监理工程师通知单

工程名称：华直当阳市庙前镇 4*20MWp 地面分布式农光互补光伏发电项目

编号：HZDYM-Q-CZZH-TZ-082

事由：关于材料质量相关事宜

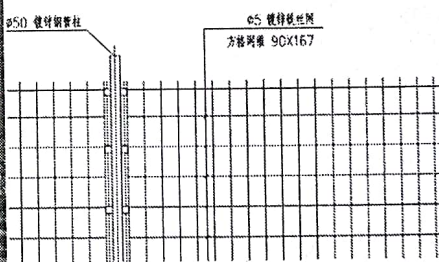
你单位承建的华直当阳市庙前镇 4*20MWp 地面分布式农光互补光伏发电项目，经项目监理机构巡视检查发现，12 月 22 日进场的围栏规格不符合设计要求，项目监理机构多次强调必须按照设计图纸要求进行采购，并口头告知本次采购围栏不符合设计要求，要求退场。请你单位接到通知后立即采取行动，把该次不合格围栏撤场，撤场时告知项目监理机构，并形成影像资料回复项目监理机构。

现场测量直径 4mm

设计要求直径 5mm

以上存在问题必须及时整改到位，否则该部分工程量项目监理机构有权不给予计量。请将施工整改结果于 2018 年 12 月 24 日前回复本项目监理机构。
